SERVICE BULLETIN

REPLACEMENT OF ROCKER ARMS

FOR ROTAX® ENGINE TYPE 912 (SERIES)

SB-912-015 UL

Bild / pict. 2

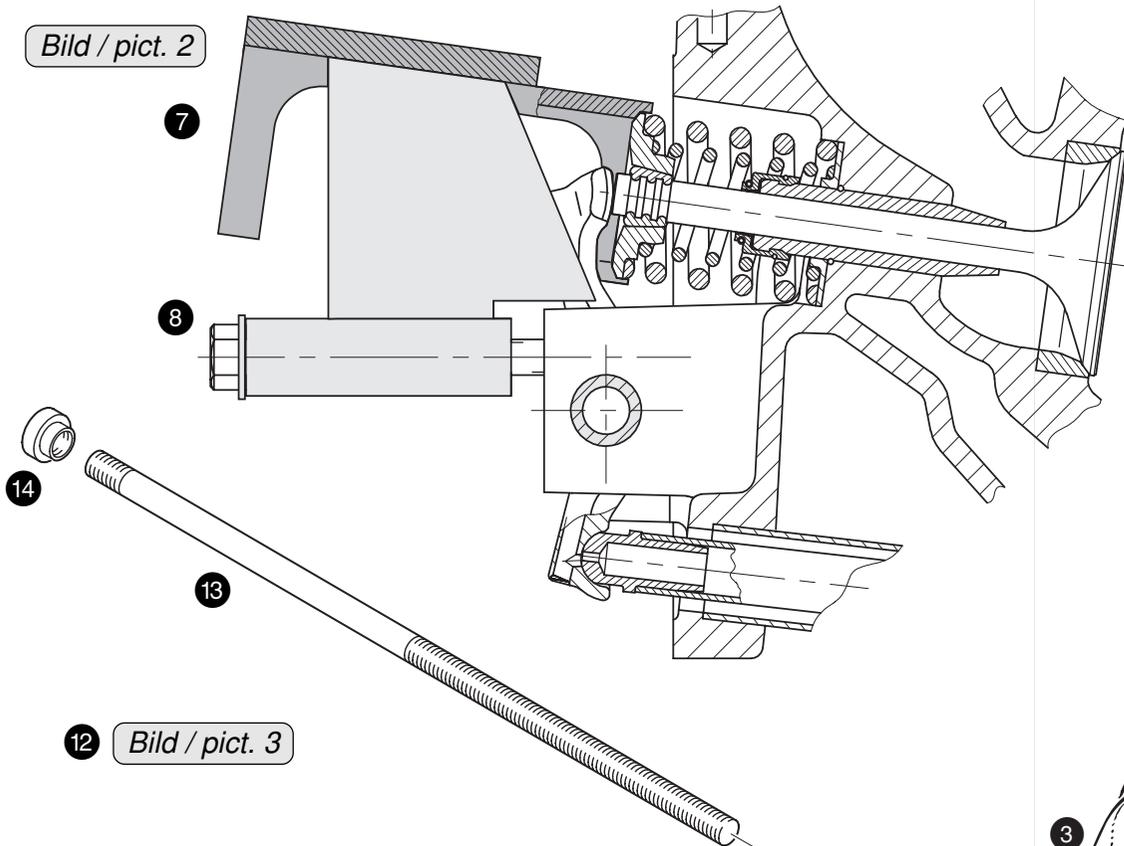
If the rocker arm has traces of seizure, the rocker arm shaft can only be removed with the rocker arm extractor ⑫ part no. 877 770. For this purpose push the threaded bolt ⑬ with the short thread ahead through the hollow rocker arm shaft and screw on the special nut ⑭. Push rocker arm shaft as much as possible towards outside so that the extractor sleeve ⑮ can be centered on it. Fit the extractor sleeve ⑮ and screw on extractor nut ⑯ with washer ⑰. By turning the extractor nut, the rocker arm shaft can be pulled out.

■ **ATTENTION:** Take care not to damage the bore for rocker arm shaft in the cylinder head.

If the cylinder head has been affected, the bore for rocker arm shaft in the cylinder head must be reworked and an oversize shaft together with oversize rocker arm must be installed.

Bild / pict. 1

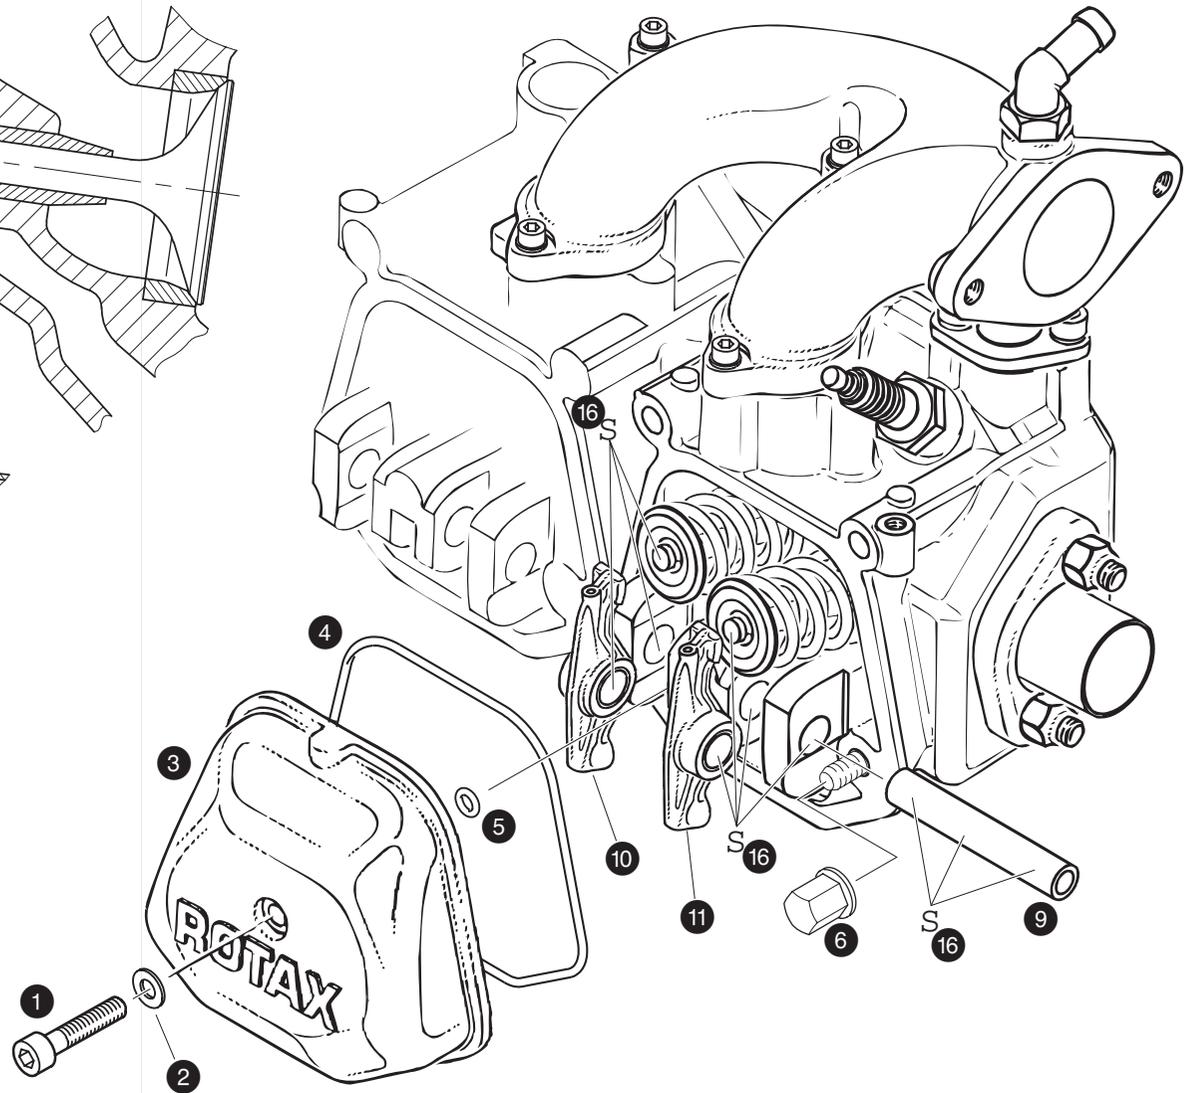
Remove Allen screw ① M6x25 with washer ② from valve cover ③ and remove valve cover with large and small O-ring ④ and ⑤.

Turn crankshaft so that the respective piston is on ignition top dead centre. Remove the external cap nut ⑥. Screw valve spring spanner ass'y ⑦, part no. 877 385, with hex. screw ⑧ M6x70 onto the cylinder head and depress both valves by 3 turns, thus releasing both hydraulic valve tappets. Now the rocker arm shaft ⑨ can easily be removed. Withdraw both rocker arms ⑩ and ⑪.

Apply MOLYKOTE G-n 16 to the bore in the new rocker arm, to the push rod tip and valve contact surface. Place inlet rocker arm 10 and outlet rocker arm 11 into position, apply MOLYKOTE G-n 16 on both ends of rocker arm shaft 8 and insert it into its seat in cylinder head.

Lubricate all moving parts in the rocker arm space. Insert new O-ring 4 105x2,5 and O-ring 5 6,4x1,8 into the valve cover 3. Clean the sealing surfaces, fit valve cover and tighten the Allen screw 1 M6x30 with washer 2 to 10 Nm (90 in.lb.). Repeat the procedure on all 4 cylinders.
